**Modulo per la presentazione delle osservazioni per i piani/programmi/progetti sottoposti a procedimenti di valutazione ambientale di competenza statale**

**Oggetto: Codice procedura 10847 - Costruzione ed esercizio di un impianto di produzione di energia elettrica da fonte eolica "FLORA" di potenza nominale pari a 52,8 MW, da realizzarsi nel comune di Manciano (GR) e delle opere ed infrastrutture connesse**

**ALLEGATO n1 OSSERVAZIONI IMPIANTO EOLICO INDUSTRIALE "FIORA" COMPOSTO da n. 4 immagini e 4 pagine.**

**IMMAGINE n. 2 CUMULO IMPIANTI EOLICI nel BACINO VISIVO TERRITORIO di MANCIANO e di MONTALTO di CASTRO.**

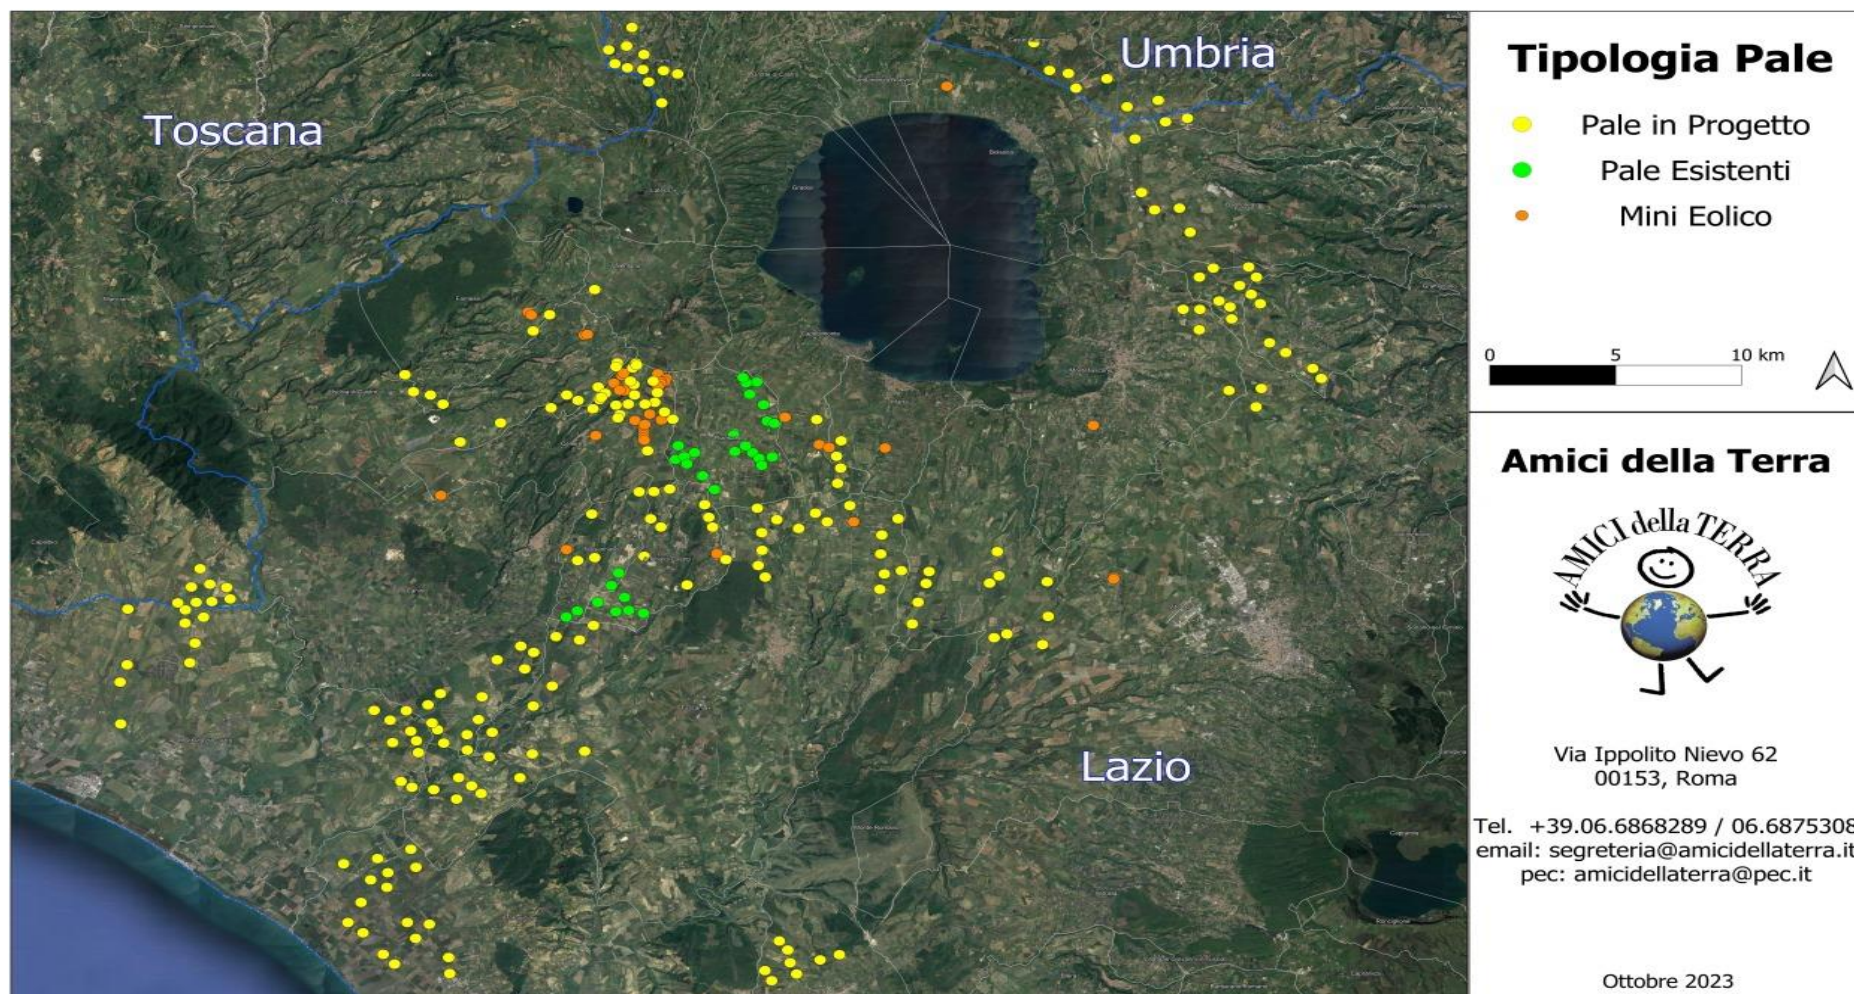
**3) OSSERVAZIONE: CUMULO e SATURAZIONE IMPIANTI FER NELLA PROVINCIA di VITERBO, IN PARTICOLARE NEL COMUNE DI MONTALTO DI CASTRO E NELLA ZONA A CONFINE CON IL COMUNE di MANCIANO che SI TROVANO NELLO STESSO BACINO VISIVO.**

La zona in cui in cui è stato progettato l'eolico Fiora è già occupata da diversi centinaia di ettari di impianti fotovoltaici già esistenti e in procedura VIA al Mase e alla Regione Lazio così come da diversi progetti di impianti eolici industriali ( vedi Allegato Osservazioni immagini nn. 2,3 e 4. L'impianto eolico Fiora, pur trovandosi in Toscana ma nello stesso bacino visivo del territorio limitrofo laziale ed a poche centinaia di metri da una zona già estremamente satura del Lazio, andrebbe ad appesantire una situazione già *critica per la sostenibilità ambientale*.

IMMAGINE n. 3 MAPPA INTERVISIBILITA' IMPIANTI EOLICI ( da aggiornare) esistenti e in procedura VIA al MASE e alla REGIONE LAZIO.

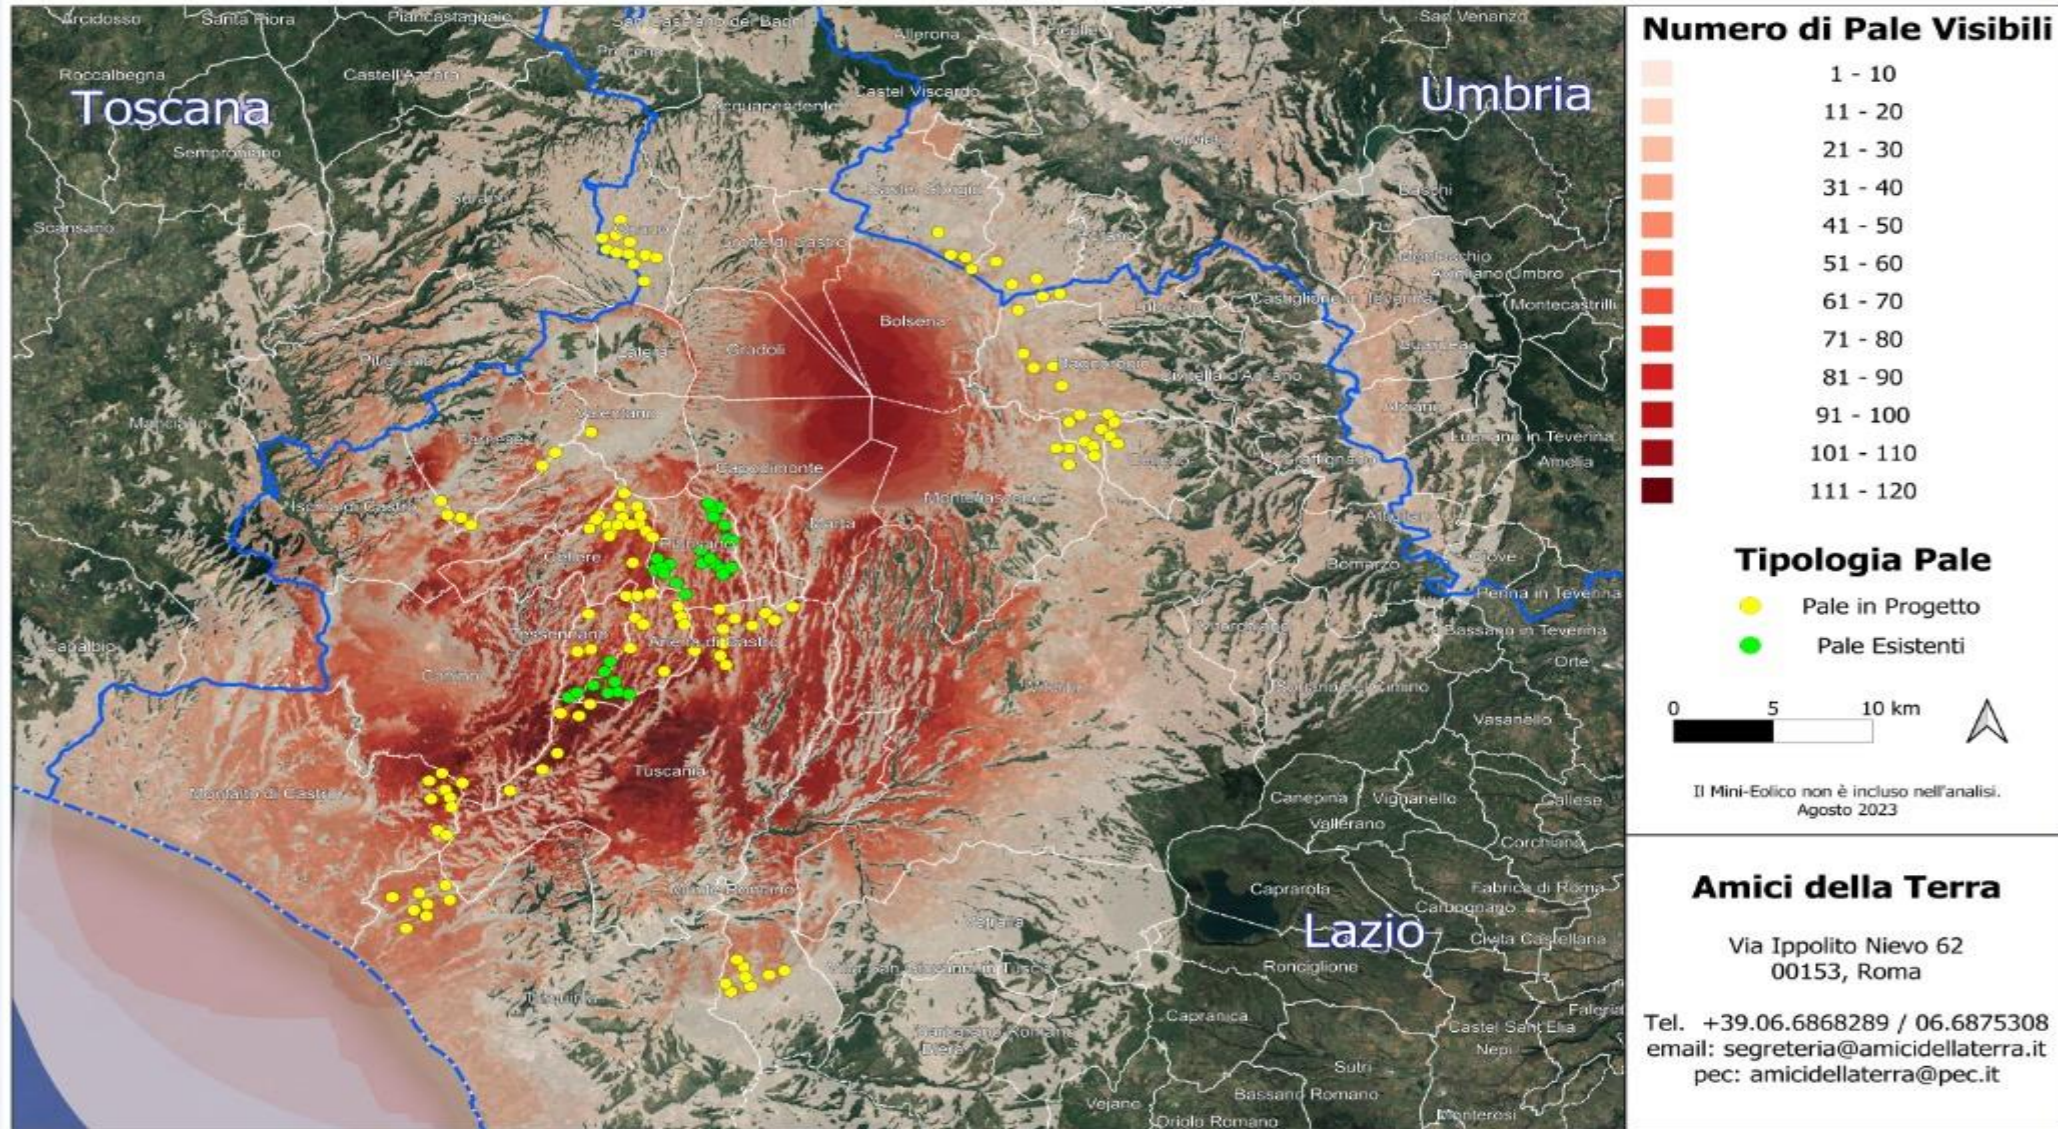
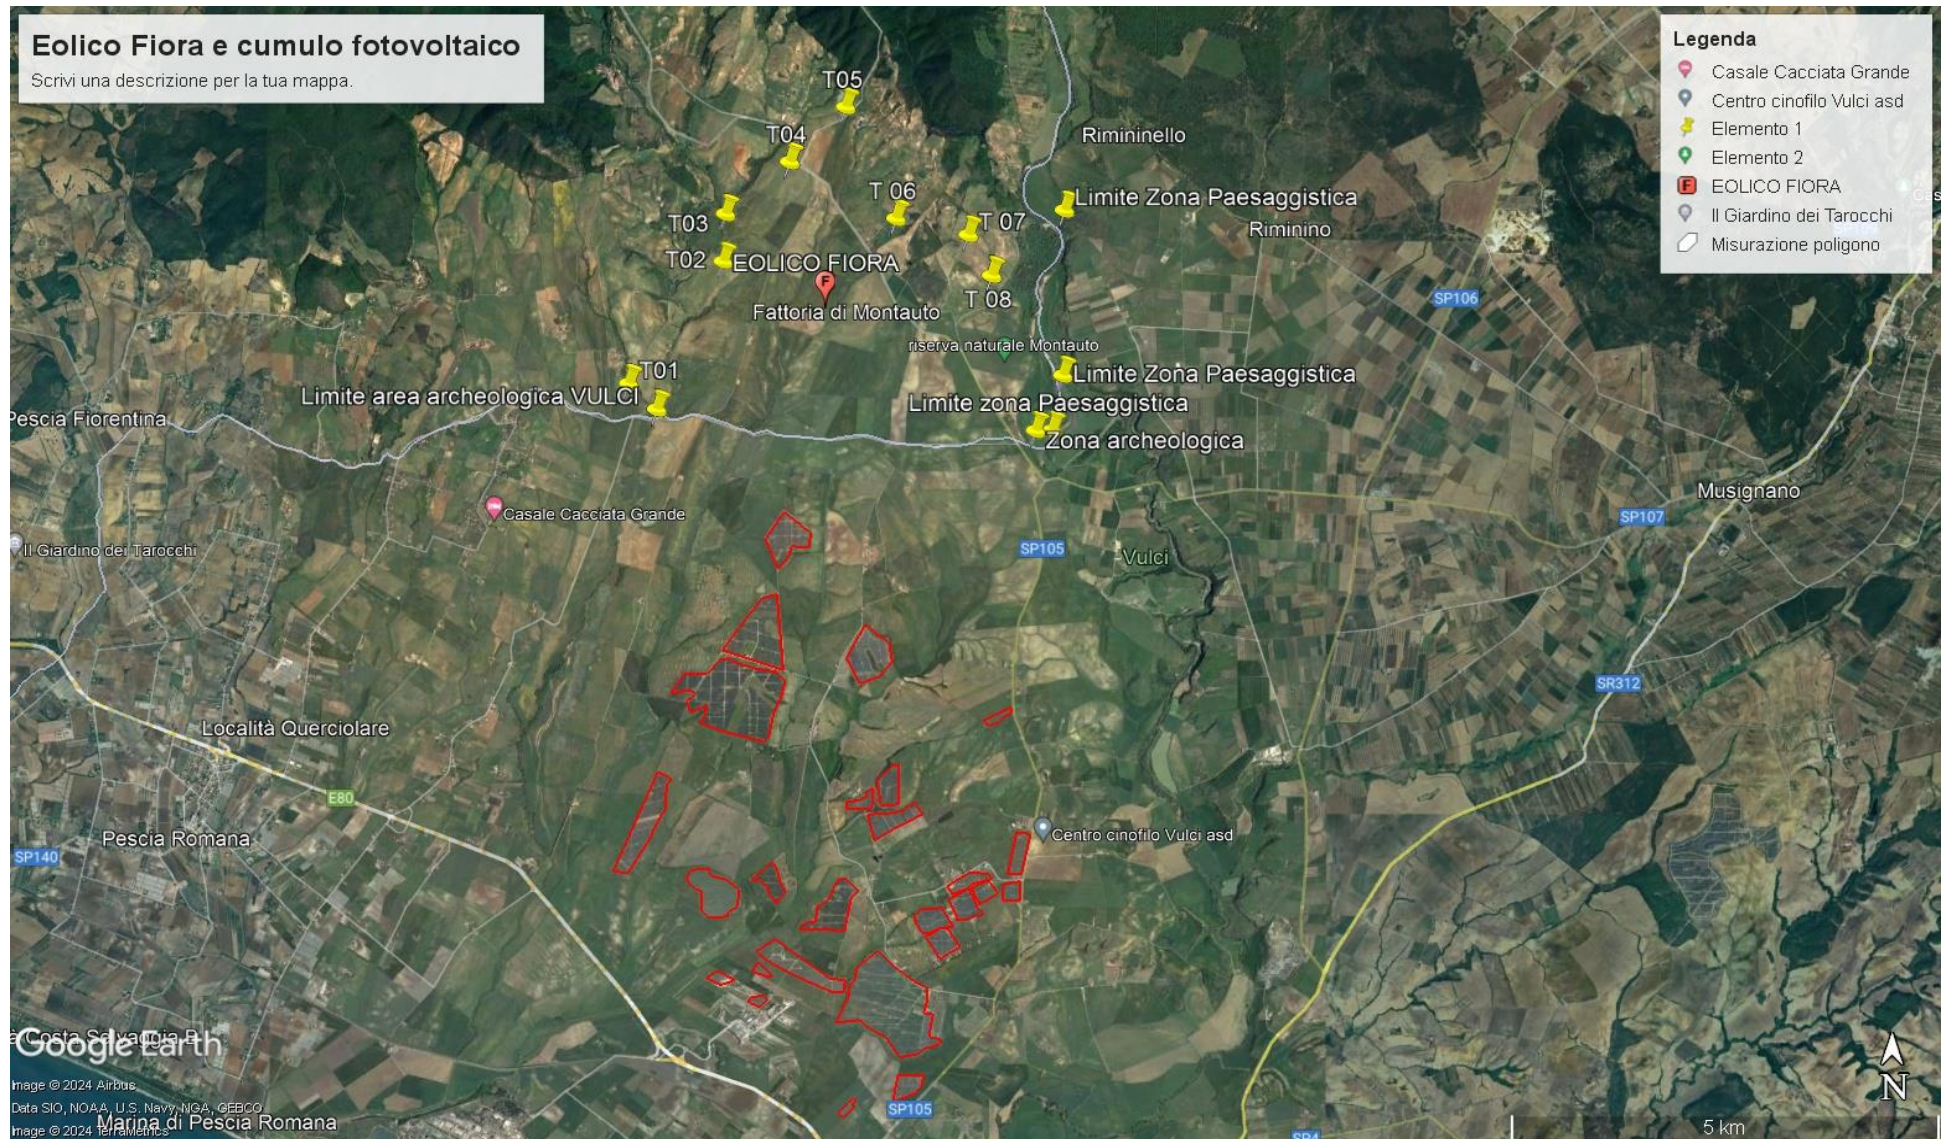
A riprova di quanto affermato si cita la D.G.R del Lazio n. 171 del 12.05.2023 che da atto dell'elevato impatto ambientale e paesaggistico causato dal cumulo di impianti FER nella Provincia di Viterbo e la conseguente saturazione del territorio. Si porta a conoscenza che la zona più intensamente occupata dagli impianti FER (fotovoltaico ed eolico) sia già esistenti con centinaia di ettari di fotovoltaico già realizzati (immagine n. 4 Allegato) che in procedura VIA al MASE e alla Regione Lazio si trovano nell'area di dettaglio, intermedia e vasta dell'impianto eolico industriale denominato Fiora.
